GMINA STRYKÓW

INFORMACJA

Dotyczy: postępowania pod nazwą „Budowa Centrum Rozwoju Strykowa (CRS)“.

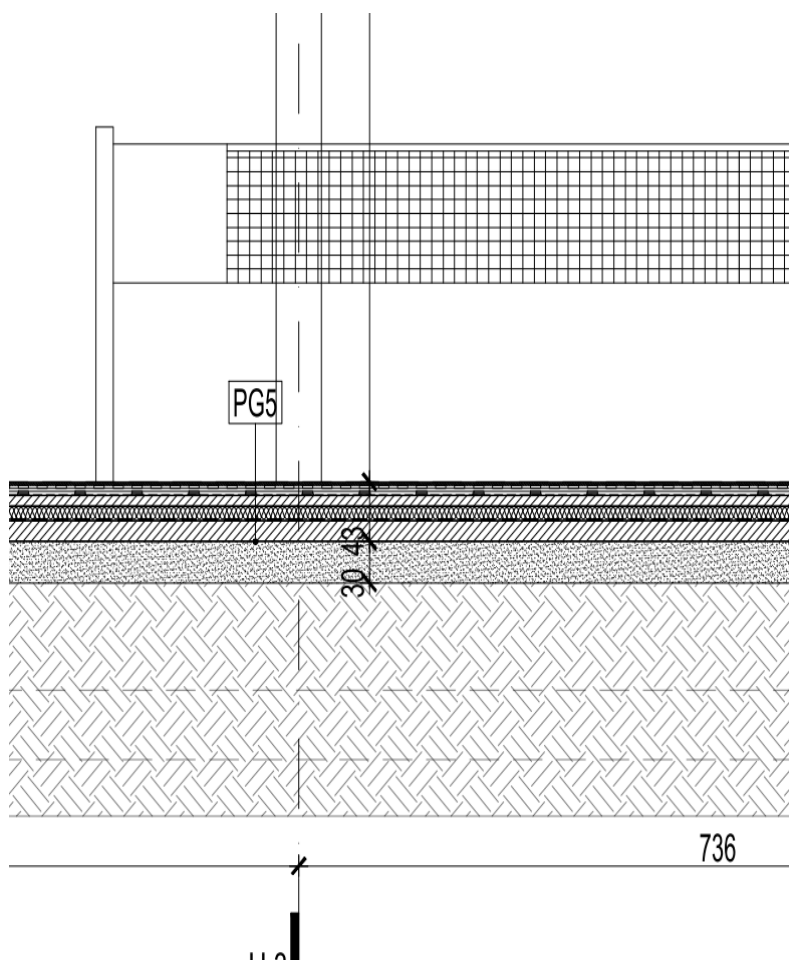
Czy dla układu warstw PG5 na folii nie powinna być wykonana płyta żelbetowa? Na przekroju architektonicznym F-F jest widoczna. Poniższej szczegół z dokumentacji.

Tutaj brakuje płyty żelbetowej. W anlogicznym PG4a występuje

Tak należy wykonać płytę żelbetową zgodnie z rysunkami konstrukcji

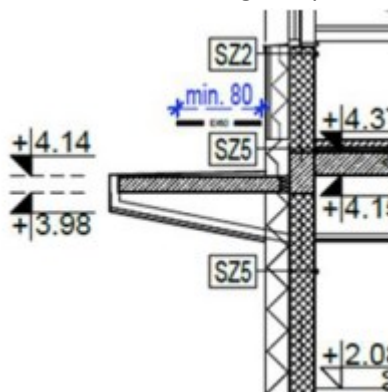
Prosimy o informację jaki typ daszku i jakie warstwy izolacji znajdują się na daszku nad wejściem do przedszkola w osi P14 Nie widać tego na przekroju A-A, ani na rzutach.

Daszki są zaprojektowane jako żelbetowe (płyta grubości 16 cm) ocieplenie -wełna mineralna -10 cm

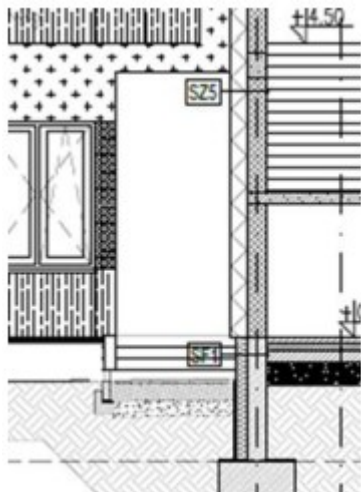
Prosimy o informację jaki typ daszku i jakie warstwy izolacji znajdują się na daszku nad wejściem do przedszkola w osi P14 Nie widać tego na przekrojach, ani na rzutach

Daszki są zaprojektowane jako żelbetowe (płyta grubości 16 cm) ocieplenie -wełna mineralna -10 cm

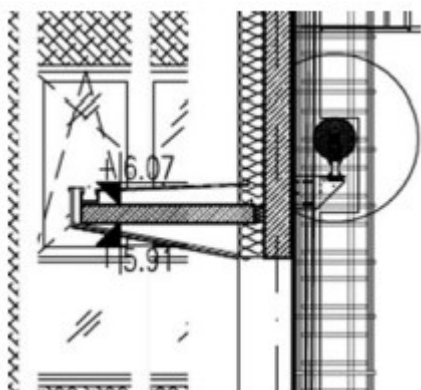
Prosimy o informację jaki typ daszku i jakie warstwy izolacji znajdują się na daszku nad wejściem do domu kultury w osi D 1. Nie widać tego na przekroju C-C , ani na rzutach.

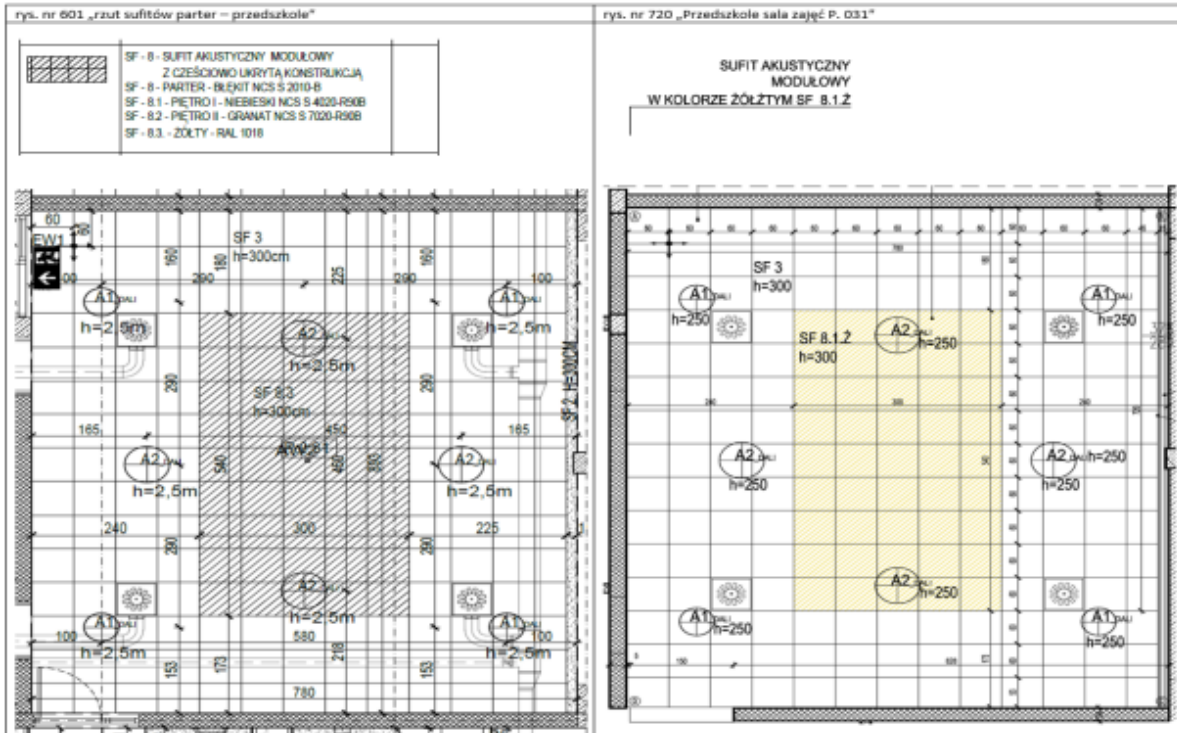
Przedszkole, parter – sala zajęć 0.31 (oraz pozostałe sale zajęć) – na rys. nr 601 „rzut sufitów parter – przedszkole” – część środkowa sufitu to SF 8.3 (sufit akustyczny modułowy z częściowo ukrytą konstrukcją przypis 8.3 oznacza żółty – RAL 1018), natomiast ta sama część na rys. nr 720 „Przedszkole sala zajęć P. 031” to SF 8.1.Ż (sufit akustyczny modułowy z częściowo ukrytą konstrukcją przypis 1- oznacza 8.1 - PIĘTRO I - NIEBIESKI NCS S 4020-R90B, mimo, że rozpatrujemy parter). Jaki sufit należy zastosować w centralnych częściach sal zajęć w przedszkolu na parterze?

Część środkowa sufitów w przedszkolu zarówno na parterze jak i na piętrze - kolor żółty. Zmiana kolorów ze względu na piętra dotyczy szkoły

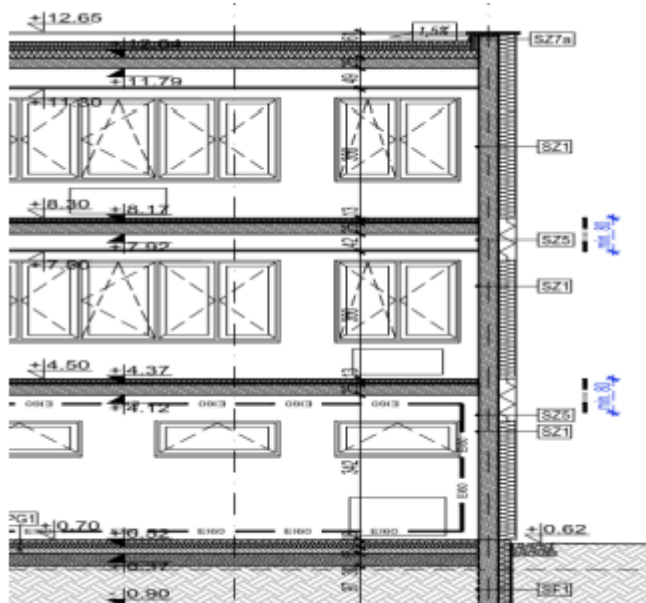
Przekrój PS8 budynek przedszkola elewacja wschodnia - proszę o potwierdzenie stosowania EPS na stropach podcieni Czy każda kondygnacja budynków jest w oddzielnej strefie pożarowej - Czy każdą kondygnację budynków należy oddzielić pasem wełny?

Pasy międzykondygnacyjne nie wiążą się koniecznie z różnymi strefami. Należy je zastosować zgodnie z przepisami

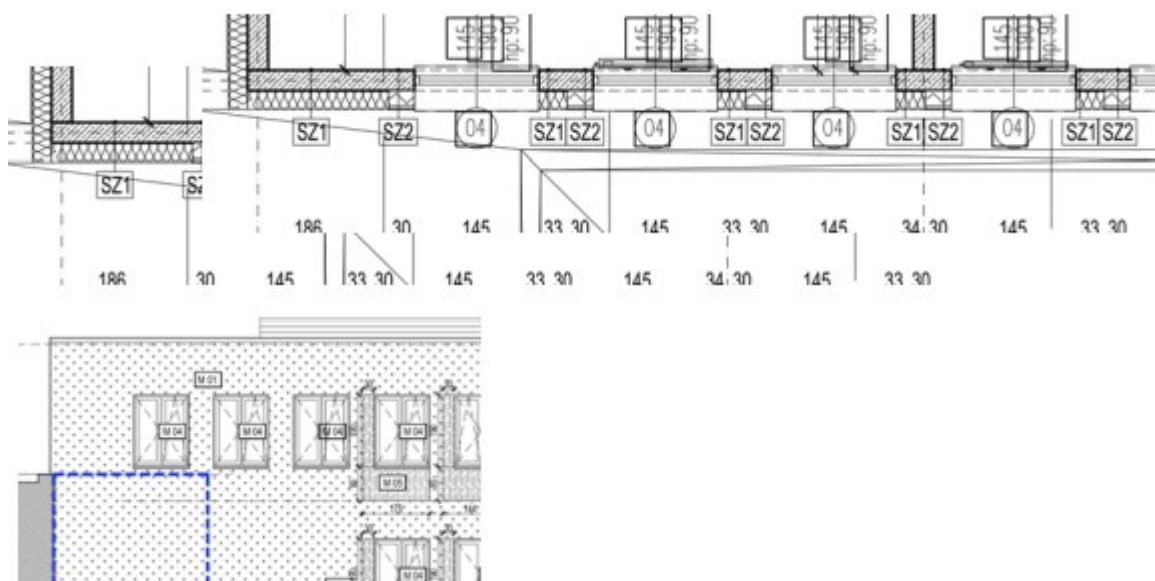
Proszę o informację czy na elewacji południowej na 2gim piętrze przy 3 pierwszych od lewej oknach są wstawki z elewacji wentylowanej czy nie - na widoku elewacji nie ma na rzucie są zaznaczone.

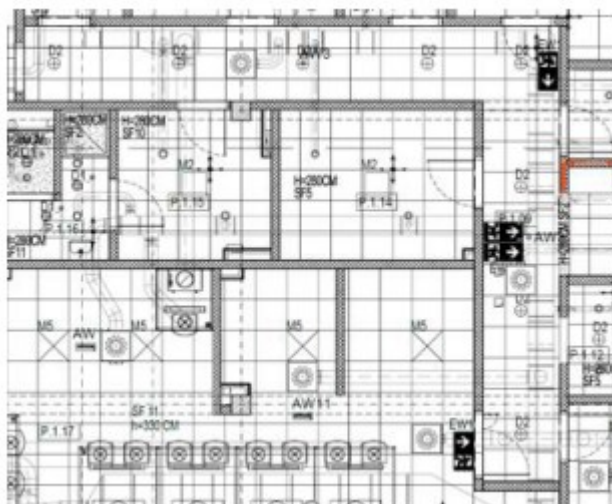
Prosimy o informację jaki sufit należy zastosować w pom. 1.09 komunikacja – Przedszkole piętro I (zaplecze stołówki).

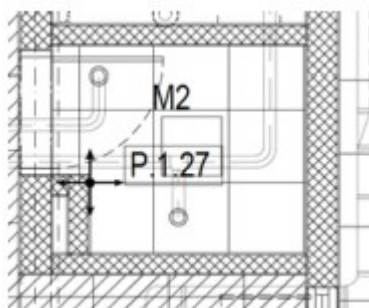
Prosimy o informację, jaki sufit i na jakiej wysokości należy zastosować w pom. 1.27 pom. Magazyn w bud. Przedszkola.
